ATBILDES UZ PIEGĀDĀTĀJU UZDOTAJIEM JAUTĀJUMIEM
atklātā konkursā
„Mūkusalas ielas krastmalas nostiprināšana un saistītās infrastruktūras būvniecība”
(id. Nr. RD PAD 2021/13)

Asfaltbetona seguma brauktuves atjaunošanas shēma

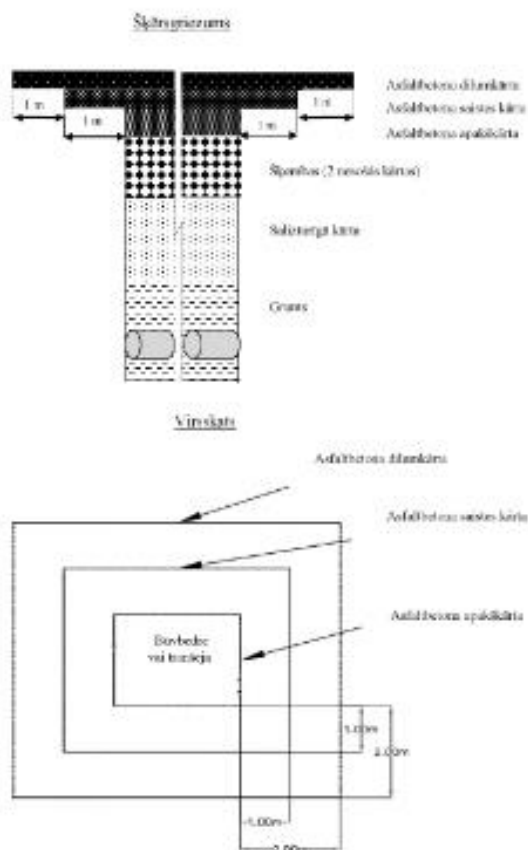
Darbu apjomu sarakstā Mūkusalas ielas asfalta seguma atjaunošanas darbiem norādīta vienāda platība visām konstruktīvajām kārtām, savukārt Rīgas domes 24.01.2017. saistošo noteikumu Nr.244 redakcijā noteikts sekojošais (sk. shēmu):

Lūdzam pasūtītāju precizēt, vai Mūkusalas ielas asfalta seguma atjaunošanas darbi jāveic saskaņā ar Rīgas domes 2000.gada 28.decembra saistošajiem noteikumiem Nr.106 (Rīgas domes 24.01.2017. saistošo noteikumu Nr.244 redakcijā). Ja Mūkusalas ielas asfalta seguma atjaunošanas darbi jāveic saskaņā ar Rīgas domes 2000.gada 28.decembra saistošajiem noteikumiem Nr.106 (Rīgas domes 24.01.2017. saistošo noteikumu Nr.244 redakcijā), lūdzam precizēt asfaltbetona seguma saistes un virskārtas apjomus.

Pasūtītājs informē, ka Mūkusalas ielas asfalta seguma atjaunošanas darbi jāveic saskaņā ar Rīgas domes 2000.gada 28.decembra saistošajiem noteikumiem Nr.106 (Rīgas domes 24.01.2017. saistošo noteikumu Nr.244 redakcijā). Veiktas korekcijas TS-L darbu apjomu sarakstā 1.,2. kārtā.
